Verslag huishoudelijke elektrische installatie op laagspanning en zeer lage spanning**Algemeen:**

Referentie: 007-20260716-01	Datum controle: 16/07/2026
Keurder: 007

Eigenaar:	EAN-code: Onbekend
Adres installatie: Adjutant De Keyserstraat 83, 3970 - Leopoldsburg	Nummer teller(s): 1sag12000038077
	Distributienetbeheerder installatie: Fluvius
Datum uitvoering installatie:	☒ Vóór 01/10/1981 ☐ Tussen 01/10/1981 en 01/06/2020 ☐ Vanaf 01/06/2020
Type:	☒ Wooneenheid ☐ Niet-huishoudelijk ☐ PV ☐ Batterij ☐ Laadpaal

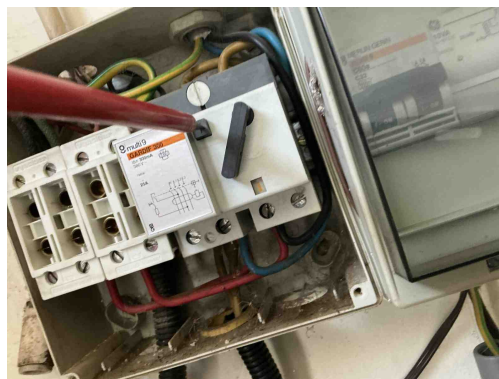
T21 - Het elektrisch materieel is niet geplaatst volgens de voorschriften van de fabrikant/ regels van goed vakmanschap . (Boek 1: 1.4.1.3)

Opmerking: Ophangwijzen

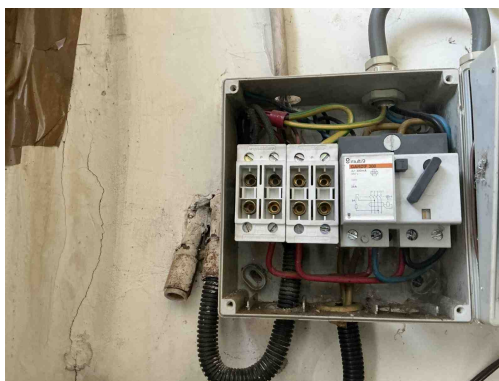
D01 - De differentieelstroominrichting schakelt niet uit na indrukken van de testknop (Boek 1: 5.3.5.3).

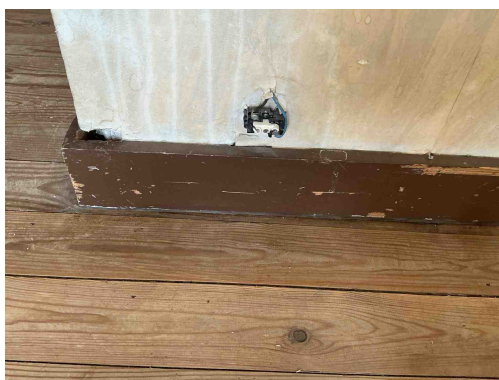
B30 - De houder van de beveiliging in een huishoudelijke ruimte is niet voorzien van aangepaste kalibreerelementen (Boek1: 5.3.5.5).

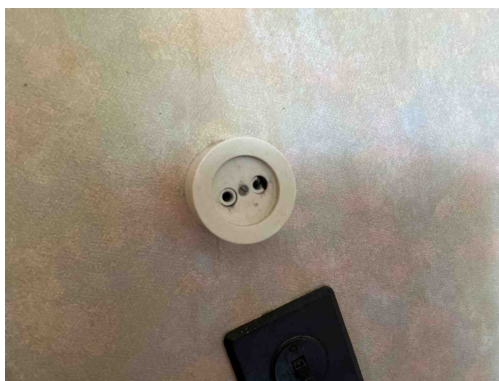
T11 - De contactdozen waarvan de toegekende stroomsterkte maximaal 16A en de toegekende spanning maximaal 250V bedraagt en niet bedoeld zijn voor de voeding van een of meerdere verbruikstoestellen voor een specifiek doel en niet geplaatst zijn in of op schakel- en verdeelborden, beschikken niet of IPXX-D (incl. gemeenschappelijke delen residentieel geheel) (Boek 1: 4.2.2.3/5.3.5.2).

T09 - Bepaalde contactdozen en/of schakelaars zijn beschadigd (Boek 1: 1.4.1.3).

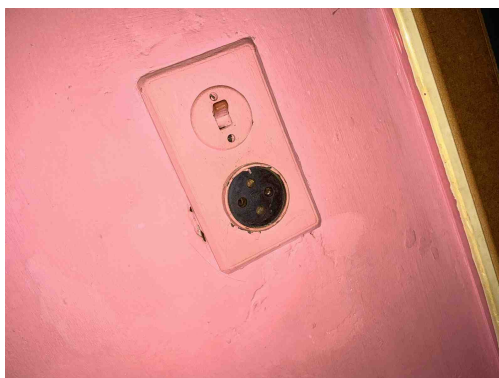
T11 - De contactdozen waarvan de toegekende stroomsterkte maximaal 16A en de toegekende spanning maximaal 250V bedraagt en niet bedoeld zijn voor de voeding van een of meerdere verbruikstoestellen voor een specifiek doel en niet geplaatst zijn in of op schakel- en verdeelborden, beschikken niet of IPXX-D (incl. gemeenschappelijke delen residentieel geheel) (Boek 1: 4.2.2.3/5.3.5.2).

T09 - Bepaalde contactdozen en/of schakelaars zijn beschadigd (Boek 1: 1.4.1.3).

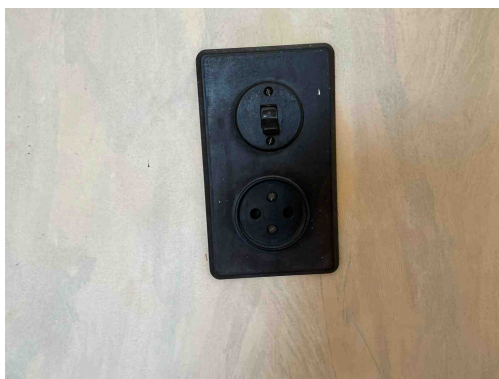
T11 - De contactdozen waarvan de toegekende stroomsterkte maximaal 16A en de toegekende spanning maximaal 250V bedraagt en niet bedoeld zijn voor de voeding van een of meerdere verbruikstoestellen voor een specifiek doel en niet geplaatst zijn in of op schakel- en verdeelborden, beschikken niet of IPXX-D (incl. gemeenschappelijke delen residentieel geheel) (Boek 1: 4.2.2.3/5.3.5.2).

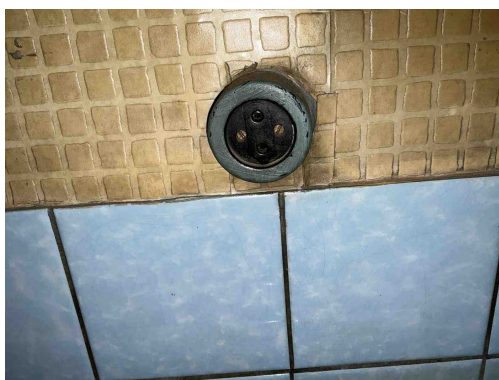
T11 - De contactdozen waarvan de toegekende stroomsterkte maximaal 16A en de toegekende spanning maximaal 250V bedraagt en niet bedoeld zijn voor de voeding van een of meerdere verbruikstoestellen voor een specifiek doel en niet geplaatst zijn in of op schakel- en verdeelborden, beschikken niet of IPXX-D (incl. gemeenschappelijke delen residentieel geheel) (Boek 1: 4.2.2.3/5.3.5.2).

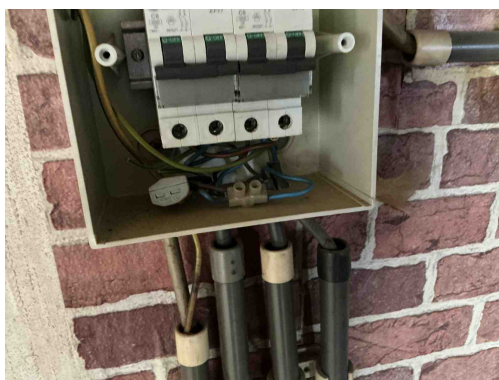
C35 - Er zijn doorverbindingen gemaakt met lusterklemmen; er kon niet aangetoond worden dat deze klemmen geschikt zijn voor de aanwezige spanning, stroom en draadsectie en dat ze "CE" zijn (Boek 1: 1.4.2.1.).

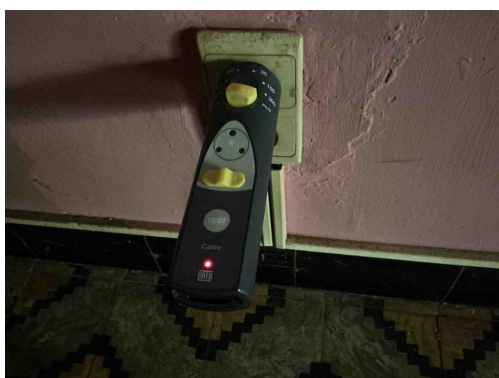
C35 - Er zijn doorverbindingen gemaakt met lusterklemmen; er kon niet aangetoond worden dat deze klemmen geschikt zijn voor de aanwezige spanning, stroom en draadsectie en dat ze "CE" zijn (Boek 1: 1.4.2.1.).

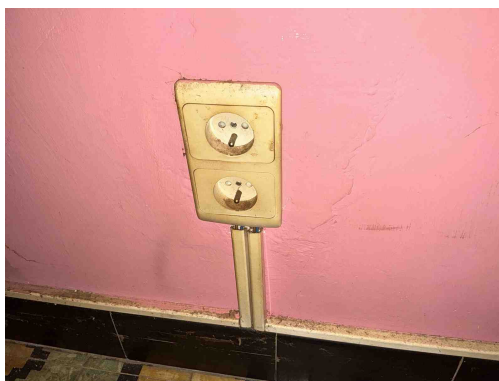
A16 - Er is geen continuïteit van de beschermingsgeleider van de contactdoos (Boek 1: 5.4.3.4).

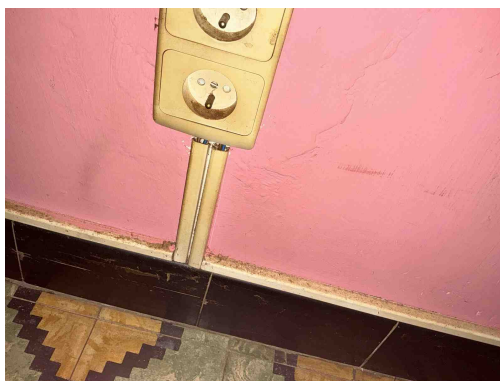
A16 - Er is geen continuïteit van de beschermingsgeleider van de contactdoos (Boek 1: 5.4.3.4).

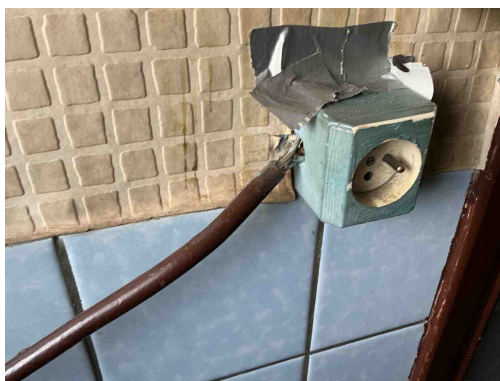
C21 - Het gebruik van geleiders van het type VOB, zonder bijkomende afscherming is niet toegestaan (Boek 1: 5.2.9.6).

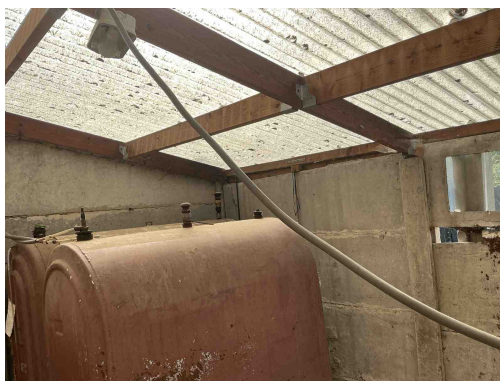
C21 - Het gebruik van geleiders van het type VOB, zonder bijkomende afscherming is niet toegestaan (Boek 1: 5.2.9.6).

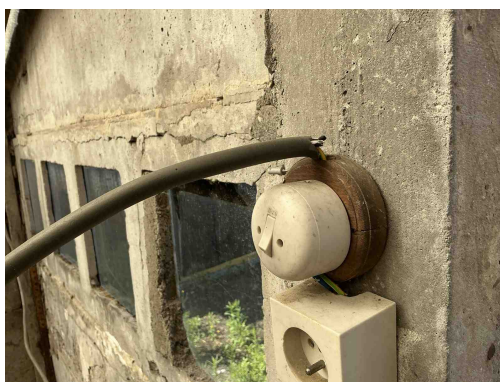
C13 - Onvoldoende bevestiging van de leiding(en) (Boek 1: 5.2.9.5).

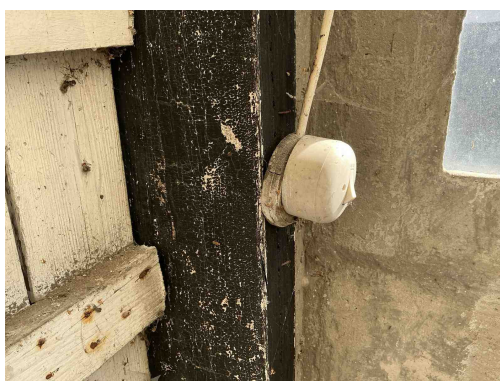
T13 - Opbouwcontactdozen en/of -schakelaars zonder achterplaatje mogen niet rechtstreeks op een brandbare ondergrond bevestigd worden (Boek 1: 4.3.3.5).

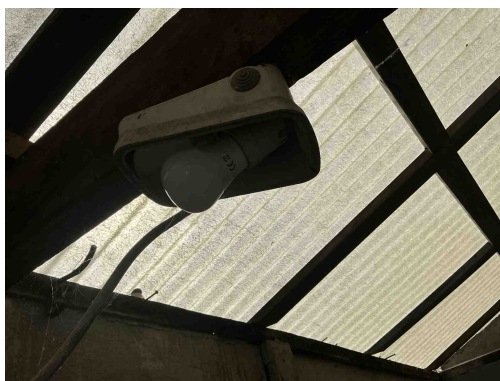
T13 - Opbouwcontactdozen en/of -schakelaars zonder achterplaatje mogen niet rechtstreeks op een brandbare ondergrond bevestigd worden (Boek 1: 4.3.3.5).

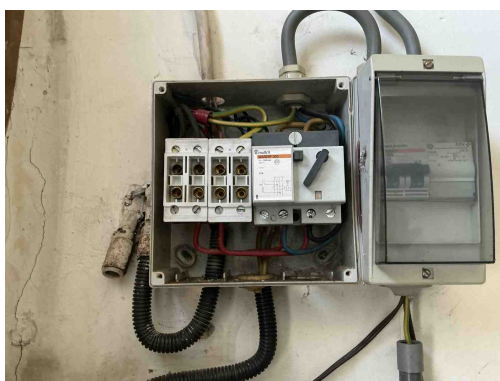
B04 - De aanduiding van de kringen, klemmen en/of schakelapparatuur ontbreekt, is onjuist of is onvolledig (Boek 1: 3.1.3.1/5.1.6.1).
